**Verkehrssteuerung und
Verkehrsleitzentrale
MOR GB2.22**

Pilotprojekt Ampelschaltung Kreuzung Goethestraße / Landwehrstraße

BA-Antrags-Nr. 20-26 / B 02109 des Bezirksausschusses
des Stadtbezirkes 02 - Ludwigsvorstadt-Isarvorstadt vom 13.04.2021

Abbildung 1: links „2-Phasen-Ablauf“

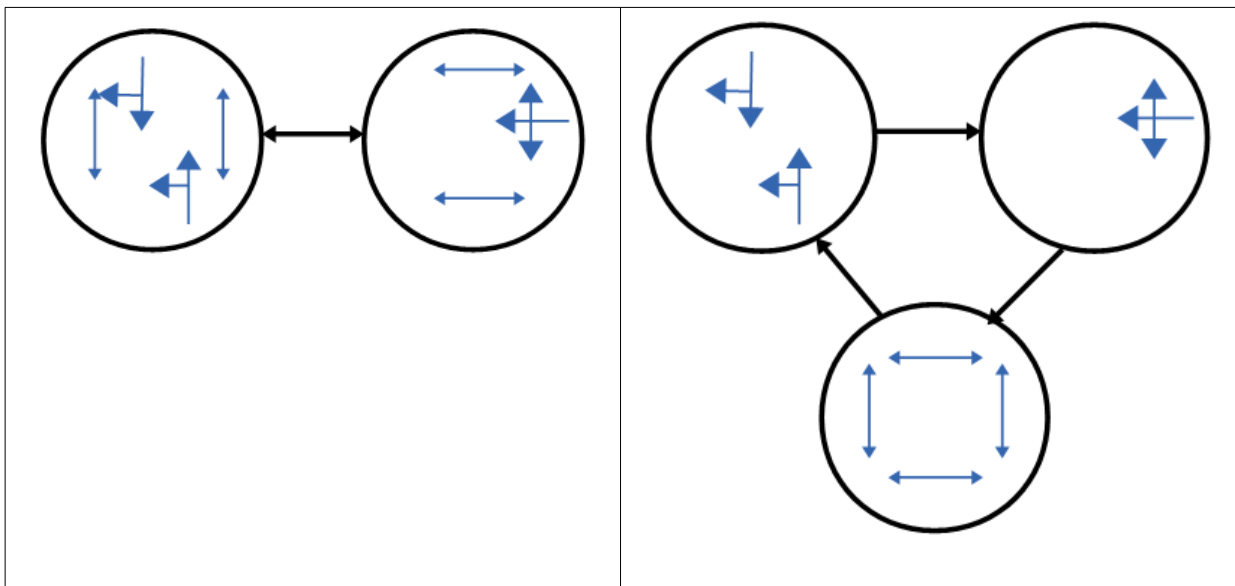
Wie in Ihrem Antrag beschrieben, müsste dazu die bestehende 2-Phasen-Regelung auf eine 3-Phasen-Regelung ausgedehnt werden, siehe Abbildung 1 unten.

Die neue, dritte Phase wäre den zu Fuß Gehenden vorbehalten. Die Fahrverkehre könnten theoretisch konfliktfrei und ohne Wartezeit den Knotenpunkt passieren.

Jede zusätzlich geschaltete Ampelphase nimmt Zeit in Anspruch, die den anderen Verkehrsströmen weggenommen werden muss. Zwischen diesen Phasen müssen sicherheitsrelevante Schutzzeiten liegen, um vor Freigabe einer neuen Phase das gefahrlose Räumen der in der vorhergehenden Phase jeweils freigegebenen Verkehre zu gewährleisten. Zudem verlängern sich die für zu Fuß Gehende anzusetzenden Schutzzeiten im Vergleich zu heute zwischen 30% und über 50%, da die Diagonalquerung ebenso sicher beendet werden muss, wie die heutigen, ausschließlich senkrechten Fahrbahnquerungen. Insgesamt bedeuten die so zusätzlich nötigen Schutzzeiten in Summe starke Leistungsminderungen.

Die Schaltung einer zusätzlichen Phase würde vor Ort zu verkürzten Grünzeiten und in deren Folge zu längeren Wartezeiten für alle am Verkehr Teilnehmenden führen. Die zu Fuß Gehenden haben aktuell Freigabezeiten je nach Zufahrt von 20s bzw. 30s, die Fahrverkehre 25s bzw. 34s. Im Zuge einer Rundum-Grün-Schaltung müssten die Freigabezeiten aller Verkehrsarten spürbar verkürzt werden, um innerhalb der festgelegten Umlaufdauer zu bleiben.

Auch den konfliktfreien Abfluss der Fahrverkehre im Zuge einer Rundum-Grün-Schaltung sehen wir nach einem Ortstermin am Knotenpunkt als nicht durchgängig gegeben. Die Landwehrstraße bietet den Fahrverkehren beidseitiges Parken an. Vor Ort konnten wir infolge von Ein- und Ausparkvorgängen regelmäßig Verkehrsstörungen in der östlichen Landwehrstraße beobachten. Generell konnten wir feststellen, dass das Fahrverhalten der Fahrzeug Lenkenden gegenüber linksabbiegenden, wartenden Fahrzeugen eher ungeduldig

Durch diese enge Koordinierung kommt es temporär zum Rückstau des auf der Goethestraße nach Norden fahrenden Verkehrs zwischen Landwehr- und Schwanthalerstraße. Eine Rundum-Grün-Schaltung würde diesen Zwangspunkt nicht auflösen.

Generell haben wir vor Ort auch beobachtet, dass die zu Fuß Gehenden den Knotenpunkt in der Regel nur „einfach“ queren. Das bedeutet, sie überschreiten in großer Mehrzahl nur eine Straße und gehen dann in der gleichen Richtung weiter. Der Vorteil einer Rundum-Grün-Schaltung besteht aber für die zu Fuß Gehenden gerade in der Möglichkeit, Diagonal zu queren und keine weiteren Wartezeiten hinnehmen zu müssen. Am Knotenpunkt Goethe-/Landwehrstraße würde bei einer Rundum-Grün-Schaltung dieser Vorteil ungenutzt verstreichen.

Die Schaltung eines Rundum-Grüns lehnen wir daher aus den vorgenannten Gründen ab. Wir bitten um Verständnis für die gewählte Entscheidung.
